Modulo per la presentazione delle osservazioni per i piani/programmi/progetti sottoposti a procedimenti di valutazione ambientale di competenza statale

ID VIP 8472; Impianto fotovoltaico denominato "Montorio nei Frentani 21.7" della potenza complessiva di 21,72 MW, da realizzare nel territorio comunale di Montorio nei Frentani (CB), e relative opere di connessione alla Rete elettrica di Trasmissione Nazionale (RTN).

*Parziale interferenza dell'impianto fotovoltaico **ID VIP 8472** denominato "Montorio nei Frentani 21.7" della potenza complessiva di 21,72 MW, da realizzare nel territorio comunale di Montorio nei Frentani (CB), e relative opere di connessione alla Rete elettrica di Trasmissione Nazionale (RTN) con intervento Terna **ID VIP 2086 elettrodotto a 380 kV "Gissi-Larino-Foggia" in corso di procedura di VIA statale.***

Allegato A – Ubicazione dell'area di interferenza

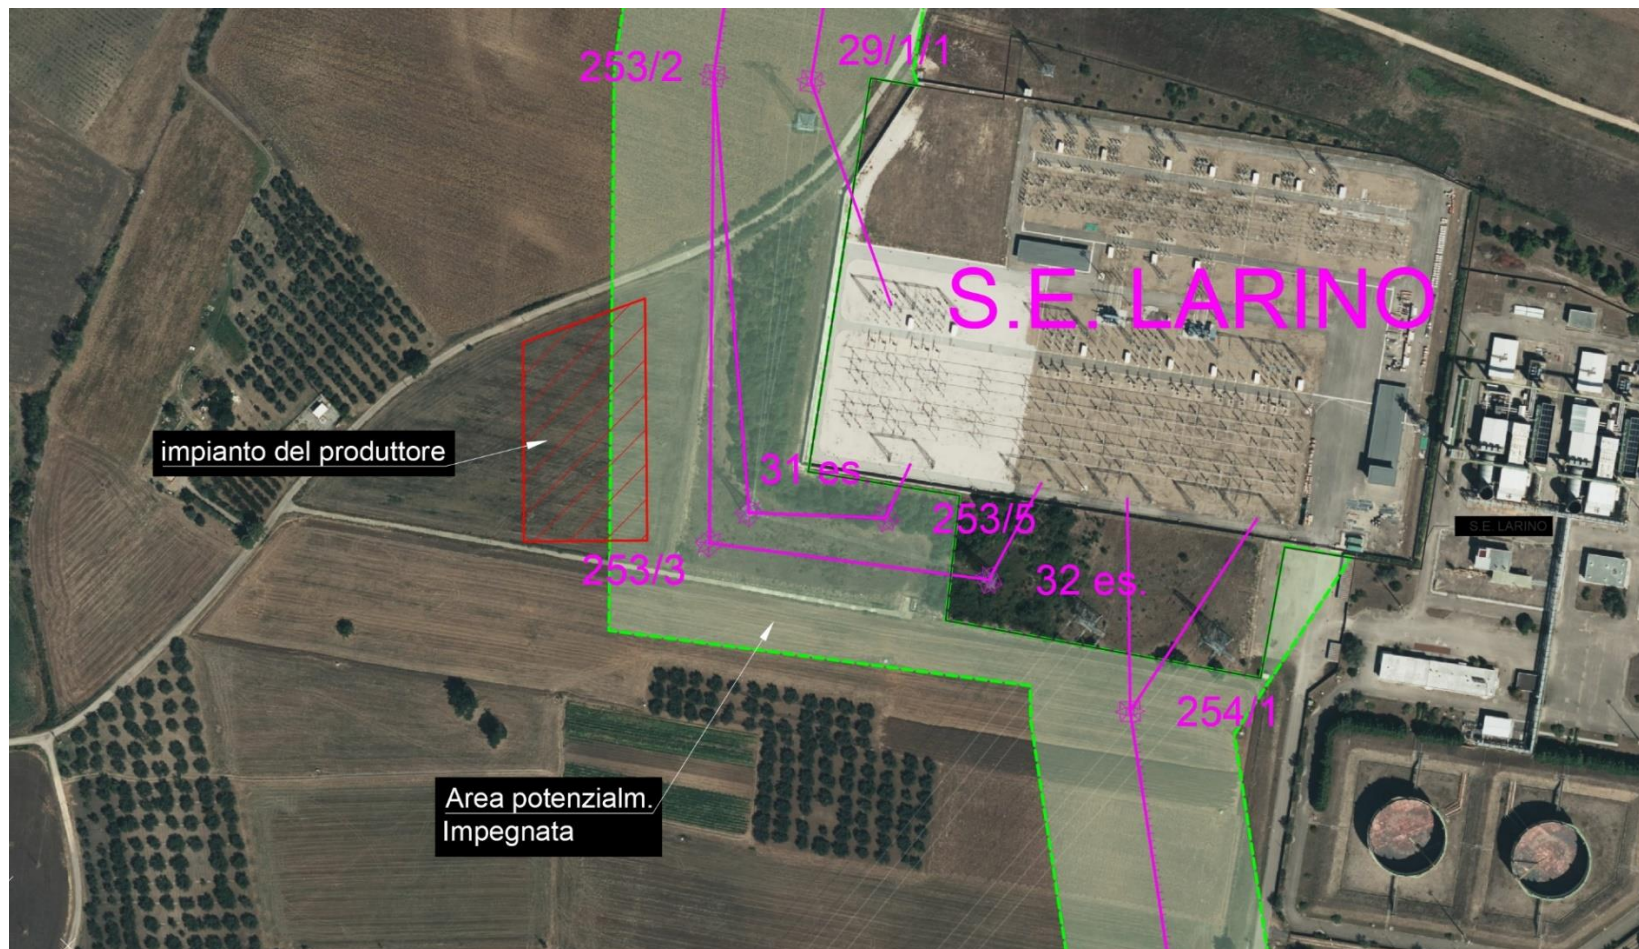
In riferimento all'impianto fotovoltaico **ID VIP 8472** denominato "Montorio nei Frentani 21.7", si evidenzia che l'area di consegna dell'impianto è ubicata in prossimità della SE Larino e ricade parzialmente all'interno dell'area potenzialmente impegnata dall'**elettrodotto Terna** in procedura di VIA statale **ID VIP 2086 "Gissi-Larino-Foggia"** i cui dettagli sono consultabili al link:

Interferenza tra l'impianto fotovoltaico IDVIP 8472 "Montorio nei Frentani 21.7" (in rosso) e Area Potenzialmente impegnata relativa alle opere dell'elettrodotto ID VIP 2086 "Gissi-Larino-Foggia" (in verde) nell'area della Stazione Elettrica di Larino (CB)
